TECHNICAL FILE MODIFICATION / FICHA TÉCNICA MODIFICACIÓN

CASCADAS 05577 - 05578
WATERFALLS 05577 - 05578

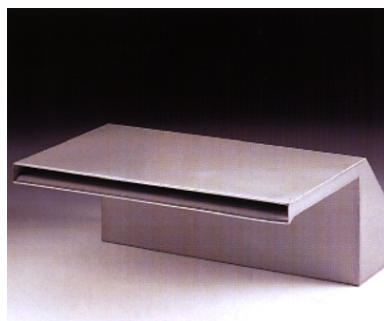
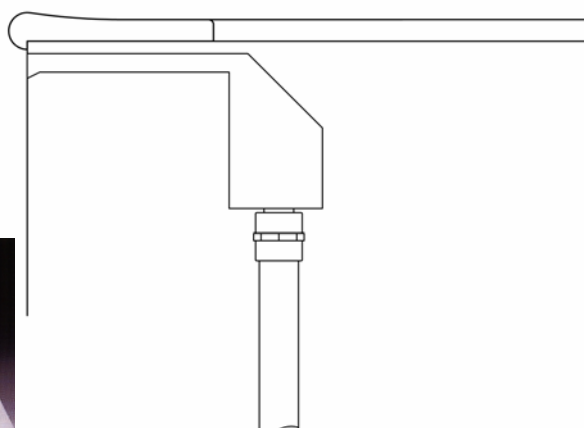
Possibility to install on walls with the water inlet inside the wall.
 Allow the water drain from the fall.

Change position of water inlet connection from the back to the bottom.
